JÄTKÄSAAREN PERUSKOULU JA BUSHOLMENS GRUNDSKOLA YLEINEN KAKSIVAIHEINEN ARKKITEHTUURIKILPAILU

Arvostelupöytäkirja

Helsingin kaupunki
Kiinteistövirasto, tilakeskus
Opetusvirasto

Nro 5, KANVAS, 1. vaihe

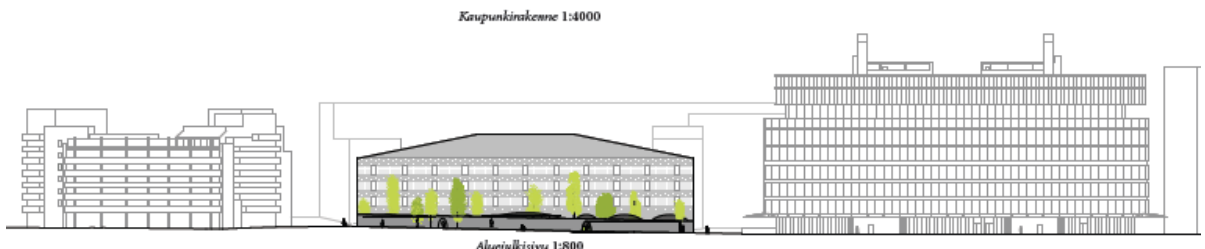
Suurimittakaavaisen aluejulkisivun lisäksi on esitetty vain pieni julkisivufragmentti, eikä ulkoarkkitehtuurista saa kunnollista käsitystä. Verhoiluksi esitetty perforoitu alumiinilevy on ajatuksena kaunis mutta altis likaantumiselle ja huollon kannalta hankala. Se helpottaa au-

ringonsuojauksessa mutta vaikeuttaa ikkunoiden pesua ja pimeänä vuodenaikana vähentää luonnonvalon saantia vaatien suurempia ikkunoita, mikä taas ei ole energiatehokasta. Myös valkobetoni voi olla helposti likaantuva, pinnan karkeudesta ja tekstuurista riippuen. Ulkopuoliset mekaaniset pimennysverhot voivat olla hankalakäyttöiset valoisuuden vaihdellessa nopeastikin ja niiden toimivuudessa on usein ollut ongelmia. Myös muita kuin eteläjulkisivu tulee esittää vesikatolle tulevine päätelaitteineen, ja yksityiskohtia tulee kehittää mukaan luettuna räystäsratkaisu vedenpoistoihin ja jään putoamisesteen.

Julkisivun päärakennetyypit on syytä kuvata, jotta julkisivun rakennusfysikaalista toimintaa voidaan tarkemmin arvioida. Pilareiden, välipohjalaatan, julkisivun lasirakenteiden sekä verhoilun liitosperiaatteita olisi hyvä avata jatkosuunnittelussa.

Rakennus on kompakti ja lähtökohtaisesti tilankäytöltään erittäin tehokas. Kustannushyöty tästä kuitenkin menetetään, koska ilmoitettu hyötyala 7100 hym2 sekä mitattu hyötyala 6470 hym2 ovat huomattavasti tilaohjelman 5000 ohm2 suurempia. Tämä on johtanut tavoitteen ylittävään bruttoalaan ja liian suuriin kustannuksiin. Tarkistuslaskelmissa bruttoalaan on lisätty laajuuden perusteella IV-konehuoneita 600 brm2. Ilmoitettu bruttoala on näin ollen 8800 brm2 ja laskettu peräti 9300 brm2. Ehdotusta tulee kehittää siten, että sekä hyöty- että bruttoalaa on selkeästi vähemmän.

Nro 101, BUSSE, 2. vaihe

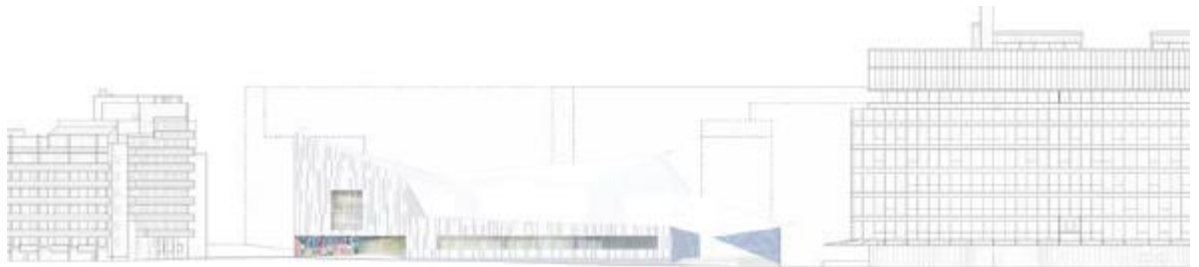
Kilpailun toisessa vaiheessa ehdotukseen on tehty hienovaraisia parannuksia, ilman että rakennuksen perusilme olisi muuttunut.

Länsisatamankujan ja Hampurinkujan risteykseen laskeutuvan pihaportaikon pieni suunnanvaihdos liittyy rakennuksen aiempaa luontevammin Bunkkeriin. Rakennuksen eteläjulkisivu ylittää edelleen asemakaavan mukaisen rakennusalueen rajan ja ulottuu Bunkkerin katoksen ulkolinjaan. Koska julkisivu on pääosin matala ja liittyy korkeudeltaan Bunkkerin
